# 核一廠高壓爐心注水系統常溫快速起動 測試失敗管制報告

核能管制處  
行政院原子能委員會  
九十二年三月二十六日

## 圖一 HPCI P&ID 圖

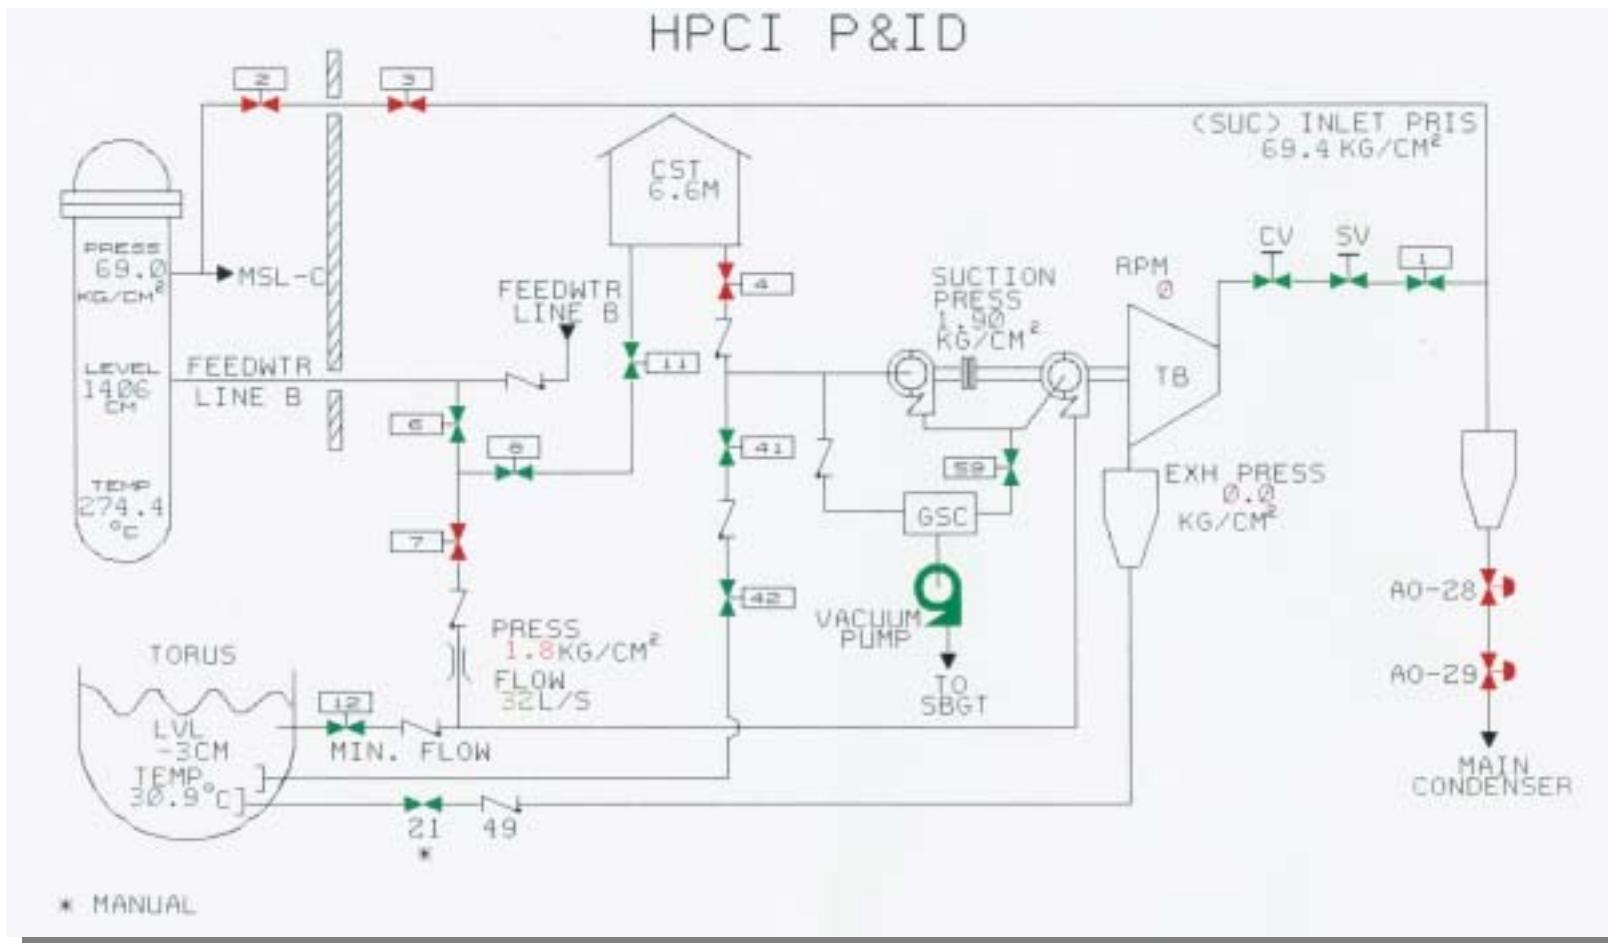
一部蒸汽帶動之汽機，以及一台主泵與一台增壓泵所組成（參見附圖一），系統水源正常是由冷凝水槽（Condensate Water Tank）提供，必要時亦可由抑壓池（Suppression Pool）提供水源，再經由飼水管路 B 串進入爐心，因此是重要的安全系統，與機組運轉安全息息相關，本次視察目的主要是查證核一廠一號機高壓爐心注水系統常溫快速起動測試失敗之肇因，並確認 HPCI 系統之安全功能是否受到影響。視察時間為 91 年 1 月 20 日至 1 月 30 日，於核一廠駐廠視察期間執行。

一號機於 1 月 21 日執行高壓爐心注水系統常溫快速起動測試失敗後，電廠隨即召開系統討論會，研究可能之肇因。初步推論有兩個可能肇因，第一個是當 HPCI 汽機升速時，會有一組慢速升速之控制邏輯 ( RAMPING ) 控制 HPCI 汽機升速速率，當 HPCI 流量大於設定流量值時 ( 268LPS )，則慢速升速之控制邏輯會轉由 HPCI 汽機流量控制器負責，如果流量控制器控制不當，則可能造成 HPCI 汽機超速跳脫。另一個原因是運轉人員操作測試迴路流量控制閥 ( E41-F008 ) 時開啟過速，造成 HPCI 汽機輕載超速跳脫。電廠於是針對上述可能肇因展開確認，第一個可能肇因經維護人員查修 HPCI 汽機流量控制

器後，確認流量控制器功能正常，因此排除其可能性。至於運轉人員操作 E41-F008 開啟過速，造成 HPCI 汽機輕載超速跳脫，原本未在考慮之可能肇因中，因為一、二號機係使用同一份測試程序書，因此兩部機操作程序完全相同，且依以往之經驗均未發生前述類似狀況，但電廠比較兩部機組 HPCI 系統設備差異時，發現二號機 HPCI 系統注入飼水管路之隔離閥 E41-F006 並無洩漏現象，因其 E41-F008 與 E41-F006 間之管路溫度值為 65  $^{\circ}\text{C}$ ，而一號機相同管路溫度則為 135  $^{\circ}\text{C}$ ，顯示一號機 E41-F006 應有些微洩漏。當一號機執行測試時，運轉員於開啟 E41-F008 閥後，由於此段管路溫度大於 100  $^{\circ}\text{C}$  且其壓力比 E41-F008 後端通往冷凝水槽之管路壓力要大，導致 E41-F008 閥後端管路可能會有閃化現象，進而造成局部管路空管，因此 HPCI 汽機流量控制器無法及時偵測到真正而穩定的流量，使得慢速升速之控制邏輯轉由 HPCI 汽機流量控制器控制之時間增長，造成一號機 HPCI 汽機一直升速，並因管路局部空管而輕載超速跳脫。

此次異常事件電廠雖然宣佈 HPCI 系統不可用，但事件實際之肇因經過查證後，確認是因為 HPCI 系統與飼水管路之隔離閥 E41-F006 輕微洩漏使得測試時管路易產生閃化有關，當機組如果發生事故時，HPCI 系統並不會經過測試管路回到冷凝水槽，而是將 E41-F006 開啟再經由飼水管路進入爐心，由於飼水管路壓力高達  $77\text{kg}/\text{cm}^2$ ，因此 E41-F006 開啟後並不會產生閃化現象，則 HPCI 汽機也不會因流量不穩而超速跳脫，所以如果機組在真實的異常狀況而需啟動此系統時，HPCI 系統之安全功能並不會受到影響，機組之安全亦未下降。
